Port Lotniczy Gdańsk Sp. z o.o.

przetargu nieograniczonego na „Budowę budynku magazynowego z funkcją administracyjną oraz układu drogowego wraz z niezbędną infrastrukturą techniczną”

Zamawiający Port Lotniczy Gdańsk Sp. z o.o. przekazuje odpowiedzi na następujące pytania, które wpłynęły od Wykonawców:

AHU 01

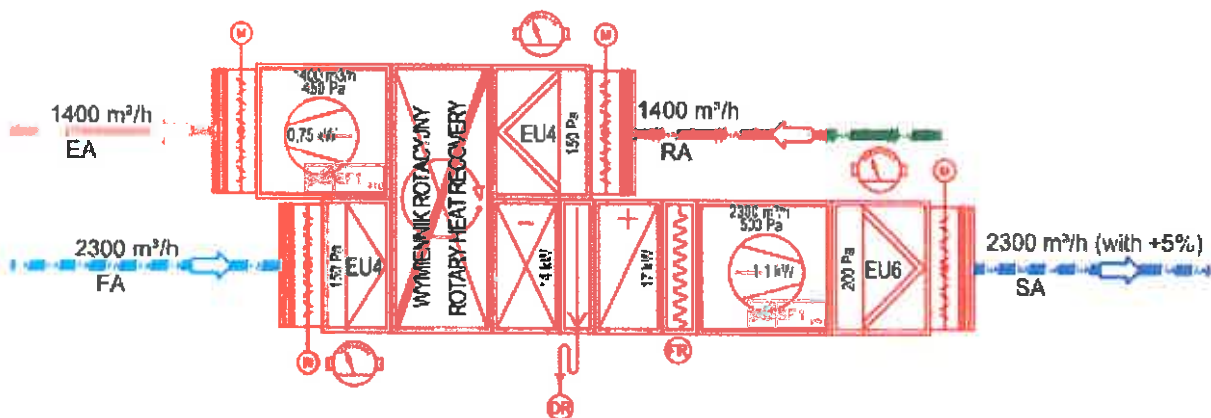
Bardzo proszę o uzupełnienie dokumentacji sanitarnej o rysunki technologii (centrale AHU01, AHU02, recykulacyjna, destryfikatory, agregaty grzewcze itd.) wraz z opisem.

Wentylację pomieszczeń biurowo-socjalnych na parterze i piętrze budynku zapewni centrala wentylacyjna **AHU 01**, nawiewno-wywiewna z wymiennikiem rotacyjnym, blokiem nagrzewnicy wodnej i chłodnicy freonowej.

- $V_{naw} = 2300 \text{ m}^3/\text{h}$
- $V_{wyw} = 1400 \text{ m}^3/\text{h}$.
- $Q_{grz.} = 17 \text{ kW}$ (woda grzewcza $80/60^\circ\text{C}$)
- $Q_{chl.} = 14 \text{ kW}$ (R-410A)
- Spręż: $500/450 \text{ Pa}$
- Filtry nawiew/wywiew: EU6/EU4

Podstawowe elementy centrali po stronie nawiewu:

- - wentylator
- - filtry EU4 (wstępny) i EU6 (wtórny)
- - wymiennik rotacyjny
- - przepustnica na pow. świeżym i nawiewie
- - chłodnica freonowa
- - nagrzewnica wodna

Podstawowe elementy centrali po stronie wywiewu:

- - wentylator
- - filtry EU4
- - wymiennik rotacyjny
- - przepustnica na wywiewie i wyrzucie

System sterowania centralą wentylacyjną musi zapewniać sterowanie i monitoring min.:

- wentylatorem nawiewnym
- wentylatorem wywiewnym
- układem odzysku ciepła
- zaworem nagrzewnicy wodnej
- układami przeciwmroźeniowymi
- siłownikami przepustnic
- układami pomiarowymi stopnia zabrudzenia filtrów powietrza
- regulację temperatury nawiewu
- monitoring alarmów
- monitoring filtrów
- zabezpieczenie wymienników i wentylatorów
- komunikacja z systemem BMS i SSP

Centrala wykonana zostanie w wersji standardowej i zlokalizowana zostanie nad pomieszczeniem Serwerowni w strefie magazynowej. Czerpnia centrali RALAHU01.01 wykonana zostanie jako dachowa typu B. Wyrzutnia RAE.AHU01.01 typu B zlokalizowana będzie na dachu budynku.
